改善箇所説明図

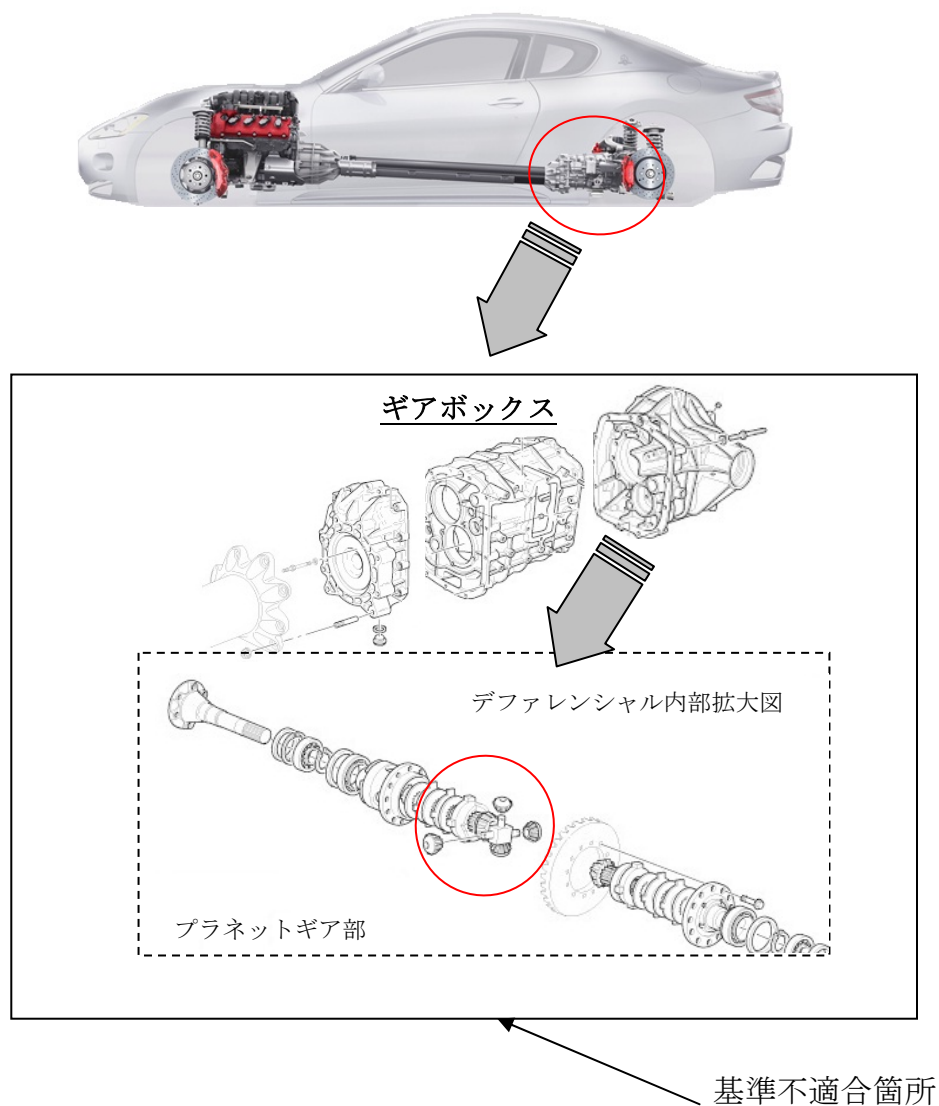
基準不適合箇所

動力伝達装置(デファレンシャルが一体構造のギアボックス)のプラネットギアにおいて、不適切に製造されたものがある。そのため、ホイールスピンが発生するような急発進を繰り返した場合、走行中にプラネットギアが破損して後輪がロックし、走行不能となるおそれがある。

改善の内容

全車両、ギアボックス本体を良品と交換する。
